Paide Hillar Hanssoo põhikool piirdetarindite eksperthinnangu Lisa 2 kommenteeritud fotomaterjal KATUSETARINDI VAATED REM I ja II ETAPP

Foto 26. Sama lähivaates.

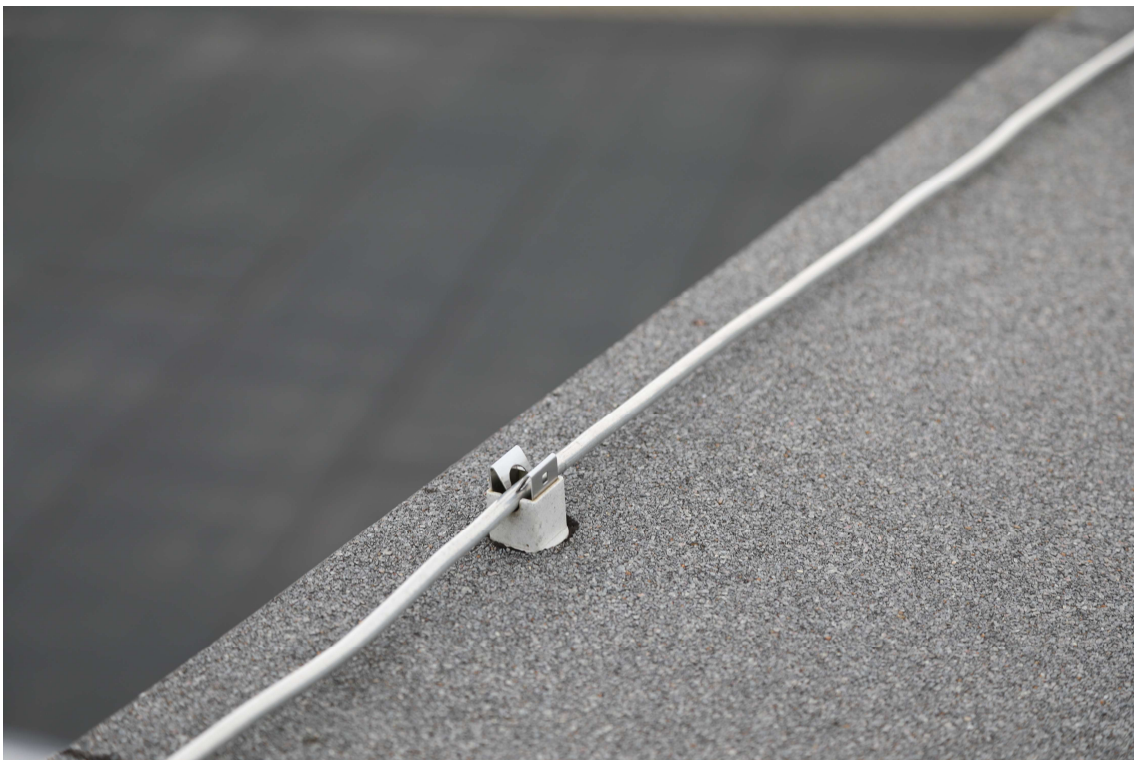
Foto 25. Piksekaitse kinnitite paigaldamine läbi MBR kihi ei ole pikaajaliselt veetihe lahendus.
